Dodatok 33 – Predpis 34

Revízia 2 - Zmena 7

Séria zmien 04 – Dátum nadobudnutia platnosti: 5. jún 2023

Jednotné ustanovenia pre homologizáciu vozidiel z hľadiska ochrany proti nebezpečenstvu požiaru

Vzor A

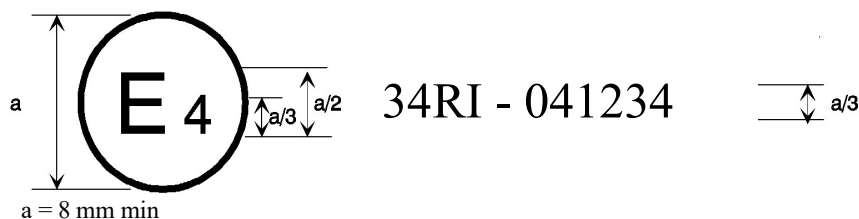
Príloha 2 sa mení takto:

Uvedená homologizačná značka umiestnená na vozidle znamená, že príslušný typ bol homologizovaný v Holandsku (E4) podľa časti I predpisu č. 34 pod číslom 041234. Prvé dve číslice homologizačného čísla (04) udávajú, že homologizácia bola udelená podľa požiadaviek predpisu č. 34 v znení série zmien 04."
